「高齢者、障害者等が利用しやすい建築物の整備に関する条例における宿泊施設の規定見直しの考え方（案）」に対するご意見

資料２

宿泊施設（一般客室）に係る条例の規定の見直し案

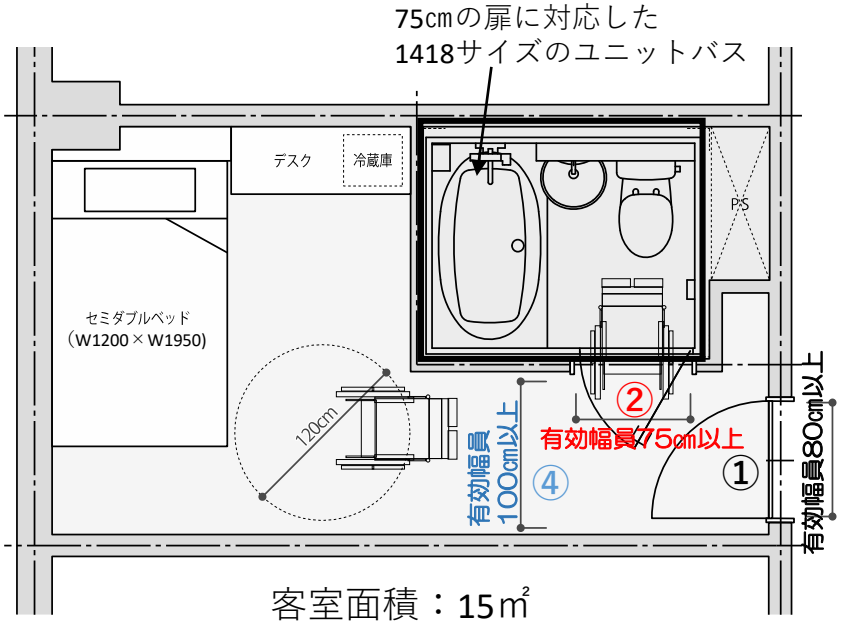
- 浴室等の出入口幅と浴室等前の通路幅の寸法を逆にしたパターンでも、車椅子が浴室等に入ることは可能なため、逆パターンも認めて欲しい。
- 車椅子でも余裕ができるようになり、大変良い。
  ユニットバスの入口は段差なしとして欲しい。段差なしが難しいなら、できるだけ低い段差にして欲しい。
- 浴室等前の通路幅の100cm以上の適用範囲について、車椅子が浴室等に入退室する際に影響のある範囲に限定し、単に通過の用に供する部分は含めないで欲しい。
- 障害者の宿泊施設利用の幅が確実に広がり、とても歓迎すべきこととして受け止めている。
  東京都の条例は、他県を含め多くの自治体が参考にしているため先進的な良い条例を制定して欲しい。
